Sun SPARC Enterprise M3000/M4000/M5000/ M8000/M9000 サーバ

プロダクトノート (XCP 1100 版)

『SPARC Enterprise M3000/M4000/M5000/M8000/M9000 サーバプロダクトノート (XCP 1100 版)』 (Part No.:821-3076-10)

図 3-9 三相スター電源入力の配線図

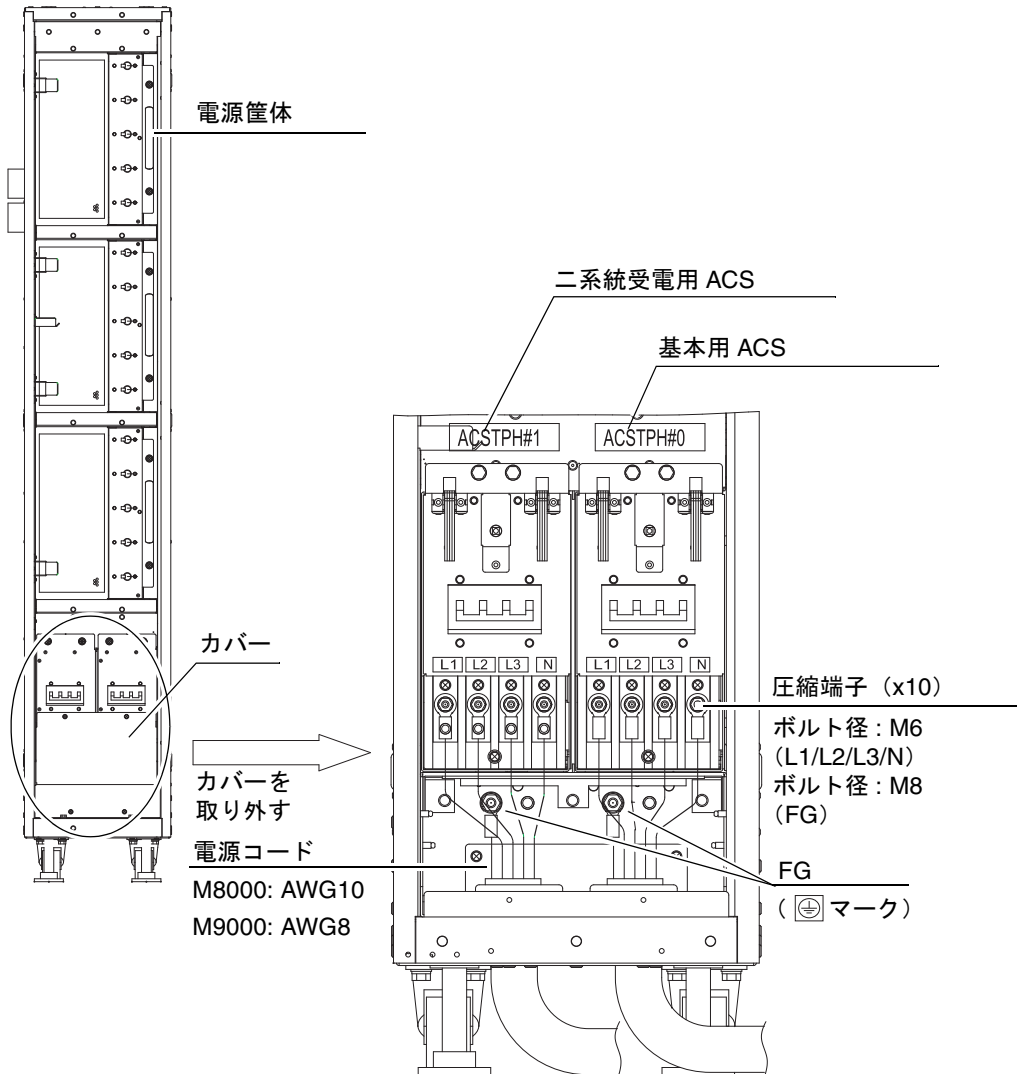
三相受電を使用する場合は、現場電気工事の一環として、入力電源コードを顧客分電盤から電源筐体に直接接続してください。

電気工事は、必ず施設管理者または有資格の電気技師が行ってください。

図 3-28 入力電源ケーブルの接続：三相スター

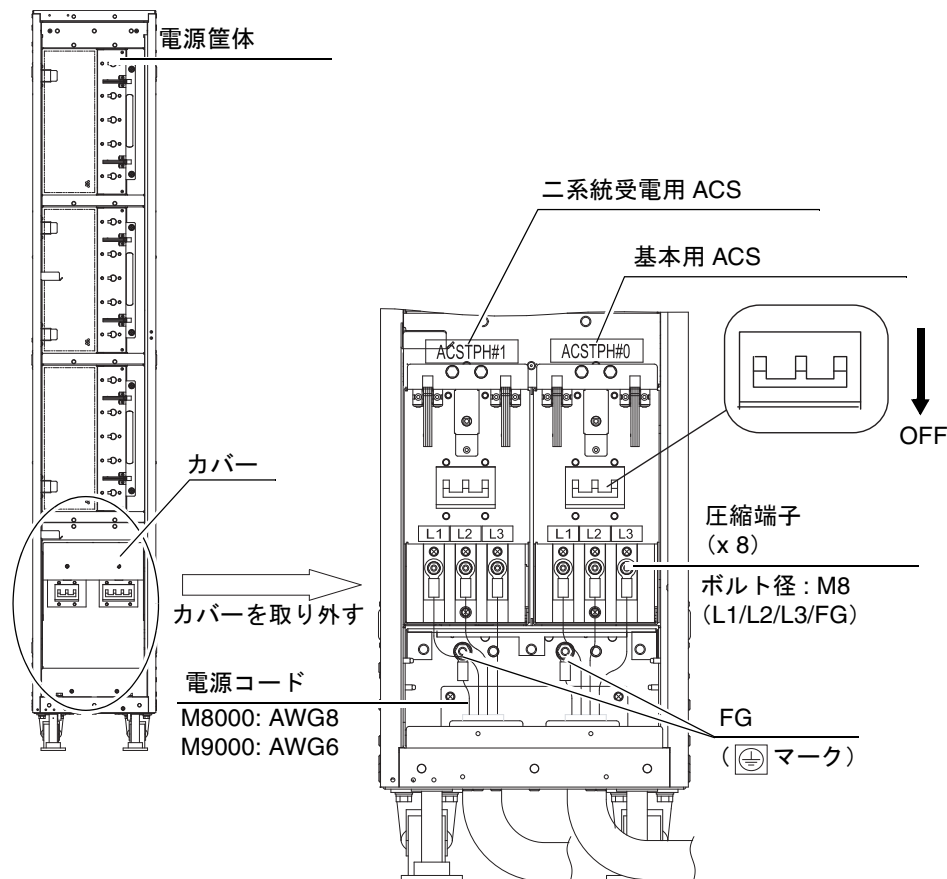
入力電源コードの接続
